Fra: Jan Arne Salhus <JanArne.Salhus@bkk.no>
Sendt: onsdag 23. august 2023 17:00
Til: Merete Lunde
Kopi: Jan Arne Salhus
Emne: SV: Detaljregulering for Langeland B5, Alver kommune - Plassering av ny nettstasjon

I plankart til 2. gangs behandling regulerte vi nettstasjonen slik det er vist på utsnitt under.

Utsnitt illustrasjonsplan, 02.06.2023

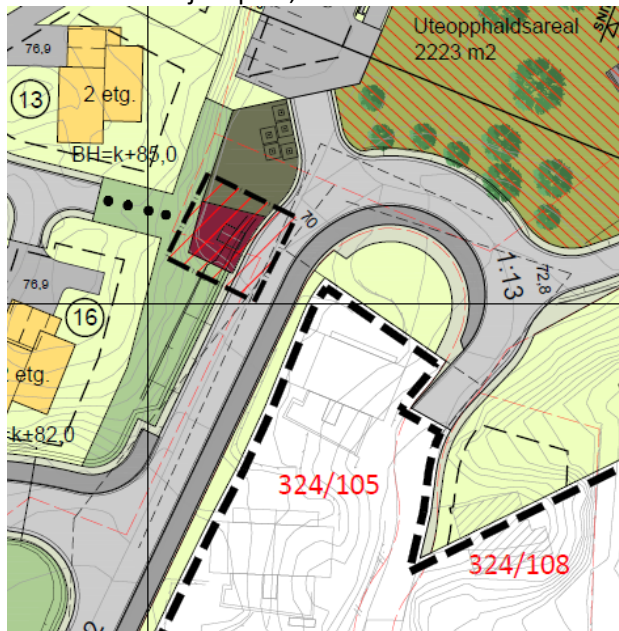
Nettstasjonen er regulert med o_EA. Eksisterende nettstasjon ligger innenfor dette området (vist med går linje). Område f_RA1 som ligger nord for nettstasjonen gjelder renovasjonsområde. Her vil det bli nedgravde renovasjonscontainere med nedkast over bakken. Innkjøringen på østsiden av f_RA1 er dimensjonert for lastebil.

Avstanden fra vegg nettstasjon til avgrensingen av område o_EA er vist i illustrasjon under.

Over område o_EA er det vist faresone – høgspent (rød skravur). Faresonen strekker seg 5 m ut forbi bygd nettstasjon i område o_EA, også ut i vegen, jf. illustrasjon under.

Vi har fått tilbakemelding fra Alver kommune der de peker på at faresonen går ut i vegen og om dette er avklart med BKK.

Kan dere gi en tilbakemelding på om det er ok at faresonen omfatter veg? (Vi har tenkt at det er ok, da det ikke er faste brennbare installasjoner i veg.)
Hvor stor må faresonen være? Kan vi redusere den?

Hvor stor plass er det behov for rundt nettstasjonene til parkering av servicebil? Er det tilstrekkelig slik vi har vist? Kan evt. oppstillingsplass kombineres med renovasjonsområdet i nord?

Vegen vil også ha funksjon som flomveg ved ekstrem nedbør. For å sikre at flomvann ikke renner ut i terreng og skaper erosjon, skal vegen bygges med kantstein på strekket forbi nettstasjonen. **Er det ok at servicebil kjører over kantstein?**

Stengt tatt så kan en gjerne fjerne faresonen ut i veg. Faresonen i dette tilfelle er branntekniske krav for byggetekniske anlegg nær nettstasjon.

I henhold til Forskrift for Elektriske Forsyningsanlegg (FEF) skal det være min 5m til nærmeste brennbare bygningsdel.

Kravet gjelder for bl.a. bolig og andre viktige bygg. Gjelder ikke for mindre boder/postkassestativ o.l. så lenge disse ikke henger sammen med del av viktig bygg (min 2m). Tenker vi beholder 5m bak og på siden av nettstasjonen.

Behov for parkering ved stasjonen er et ønske, men ikke krav.

Vi kan benytte nærliggende p-plass ved tilsyn. Det er normalt ikke ofte vi har behov for tilsyn, kanskje 1-2 ganger pr. år.

Ved større hendelser som feil eller behov for utskifting av større komponenter i stasjonen, må vegbane/fortau benyttes, (biler og maskiner med varselblinkere og evt. nødvendig avsperring og sikring).

Benytt kantstein som planlagt!
